LICITACIÓN PÚBLICA NACIONAL ANDE Nº 964/2014

ADQUISICION DE TRANSFORMADORES CONVENCIONALES DE DISTRIBUCION

COMUNICACIÓN ACLARATORIA Nº 4

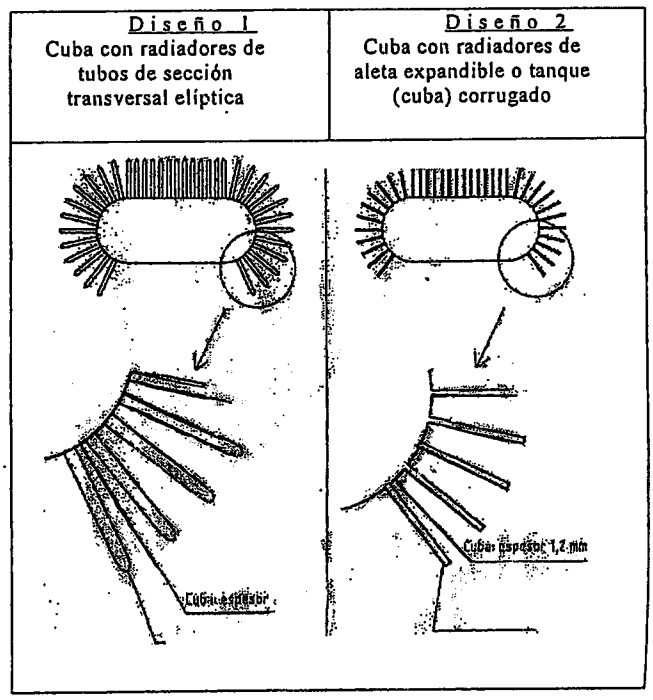
CONSULTA 2: ANDE ACEPTA transformadores con cubas de aletas expandibles o cubas corrugadas o similares, construidas en chapas de dos o más diferentes tipos de espesores menores a 2,65mm, **conforme al Diseño 2.**

RESPUESTA 2: Serán aceptados los transformadores con cuba con radiadores de tubos de sección transversal elíptica, así como también aquellos con cuba con radiadores de aleta expandible, toda vez que los mismos cumplan con los ensayos de tipo, de rutina y de recepción estipulados en las Especificaciones Técnicas que forman parte del Pliego de Bases y Condiciones.
